No.	高浜 1－共通－ 4 Rev. 1	事象：共通
質問	<p>(別冊-共通)</p> <p>日常劣化管理事象について、保全管理の実施に当たっての内容を明記した社内文書(文書体系を含む)及び社内実施体制を提示すること。</p>	
回答	<p>原子力発電所の保全では、系統・機器・構造物の経年劣化が徐々に進行して最終的に故障に至ることのないよう、定期的な検査や点検等により経年劣化の兆候を早期に検知し、必要な処置を行い、事故・故障を未然に防止しています。</p> <p>当社は、運転監視、巡視点検、定期的な検査および点検により設備の健全性を確認し、経年劣化等の兆候が認められた場合には詳細な調査および評価を行い、補修、取替等の保全を実施しています。特に長期の使用によって発生する経年劣化事象については、点検により経年的な変化の傾向を把握し、故障に至る前に計画的な保全を実施しています。</p> <p>具体的には、国が技術的な妥当性を評価し、実用発電用原子炉の設置、運転等に関する規則 第81条第1項（当時は第11条第1項）に掲げる保守管理に係る要求事項を満たすものとなった「原子力発電所の保守管理規程（JEAC4209-2007）」に基づき、<u>保安規定(第120条 保守管理計画)を定めています。</u></p> <p><u>また、保安規定に従い、保守管理を含む保安活動に必要な手順を所定の手続きに従って作成されるQMS文書として定めており、保守管理に関する社内文書としては添付-1に示す通り策定しています。また、添付-2の体制に従い保守管理を実施しています。</u></p> <p style="text-align: right;">以上</p>

No.	高浜1－低サイクル疲労－11	事象：疲労
質問	<p>(別冊-5配管-1ステンレス鋼配管-30頁)            加圧器サージ配管および加圧器スプレ配管の疲労累積係数の算出根拠(解析モデル、材料物性、最大評価点の選定、応力分類、Ke係数、環境評価パラメータ)を提示すること。</p>	
回答	<p>加圧器サージ配管および加圧器スプレ配管は設計・建設規格による疲労評価と環境疲労評価手法による疲労評価を実施しております。設計・建設規格による疲労評価では、熱成層現象を考慮していませんが、環境疲労評価手法による疲労評価は熱成層現象を考慮しており、評価モデル等は2者で異なります。</p> <p>加圧器サージ配管および加圧器スプレ配管の熱成層を考慮した評価については「高浜1-低サイクル疲労-12」で説明することとし、ここでは設計・建設規格による疲労評価について説明します。</p> <p><b>【加圧器サージ配管】</b></p> <ol style="list-style-type: none"> <li>応力分類 応力評価

図1 解析モデル及び熱成層を考慮した環境疲労評価点

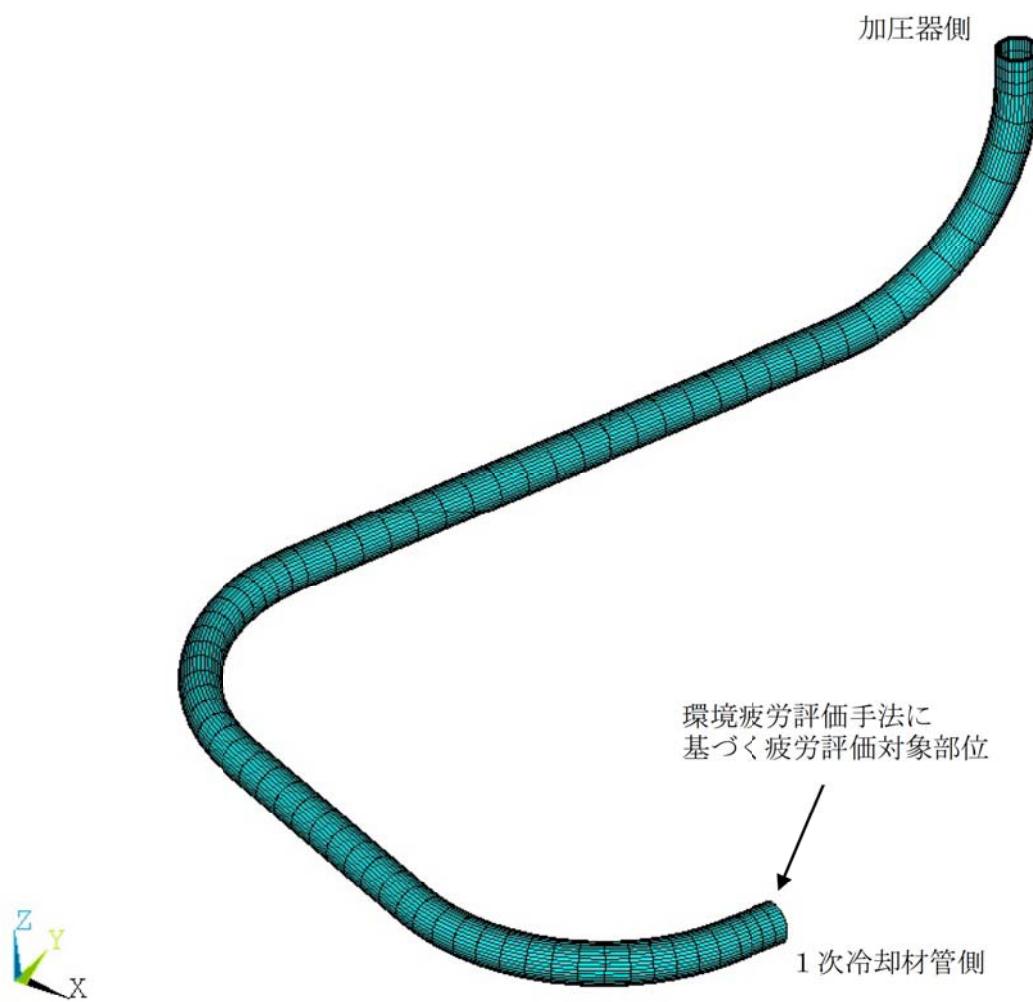
解析に使用した解析モデル及び熱成層を考慮した環境疲労評価点を図1に示す。

その結果、環境疲労累積係数（以降 環境U. F. と記す）は $0.002 < 1.0$ であり問題ないことを確認した。

図2.2-B 酸素含有水中における炭素鋼の腐食に及ぼす影響、200hr  
[出典：「防食技術便覧」腐食防食協会編]

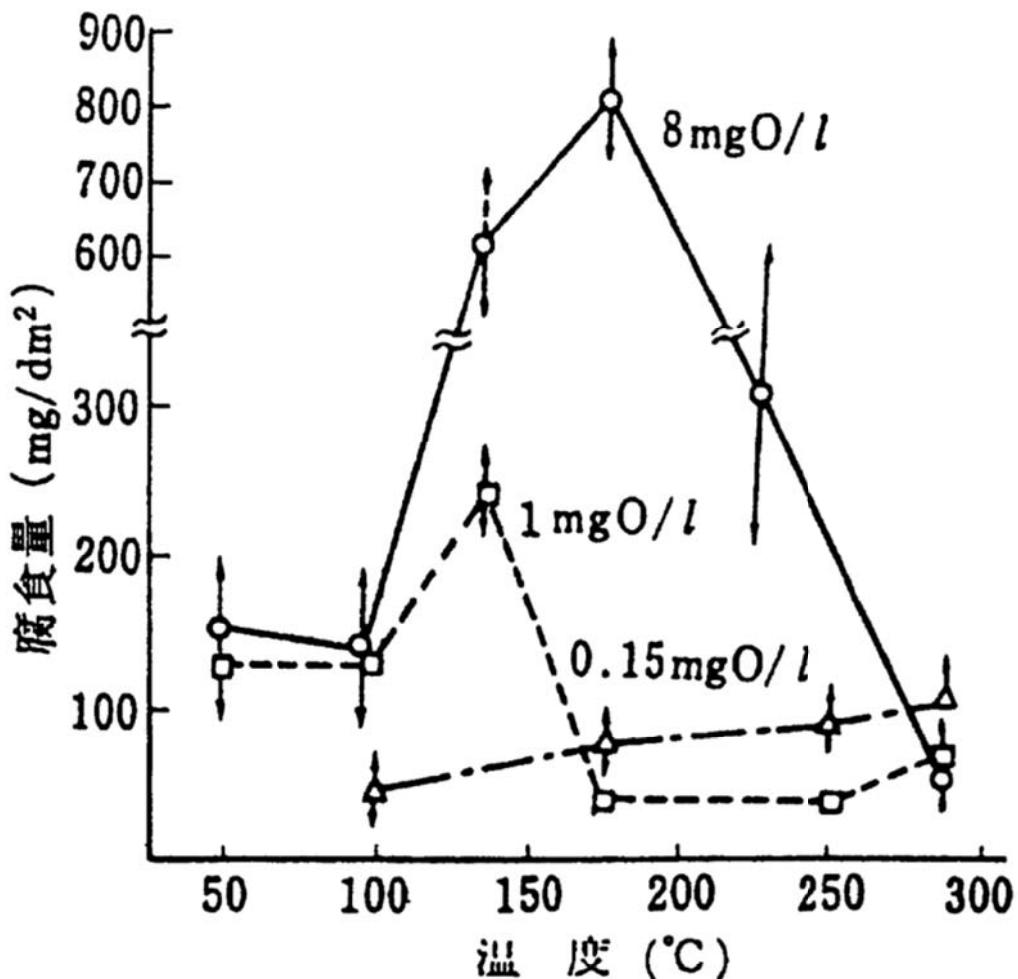
No.	高浜 1 - その他の経年劣化事象 - 2 1	事象 : 腐食 (全面腐食) - 1								
質 問	<p>(別冊-13空調設備-4冷凍機-13頁)            蒸発器管側耐圧構成品および冷水系統の炭素鋼または鉄使用部の腐食について、使用環境（温度、溶存酸素濃度等）における腐食の可能性について具体的に説明すること。また、分解点検時の目視確認の頻度及び至近の記録を提示すること。</p>									
回 答	<p>チラーユニットの蒸発器管側耐圧構成品（管板、水室）および冷水系統の炭素鋼または鉄使用部位については、内部流体が純水であるため、長期使用により腐食が発生する可能性があると考えており、具体的な評価内容を添付 1 に示します。</p> <p>チラーユニットの使用環境は下表に示します。</p>

図2.2-Bに示す酸素含有水中における炭素鋼の腐食に及ぼす影響（防食技術便覧：腐食防食協会編）に示すように腐食の可能性は否定できない。

現状保全として、定期的な系統機器分解点検時に目視確認を実施し、有意な腐食のないことを確認している。

したがって、今後も現状保全を継続することで、機能の維持は可能であることから、高経年化対策上着目すべき経年劣化事象ではない。
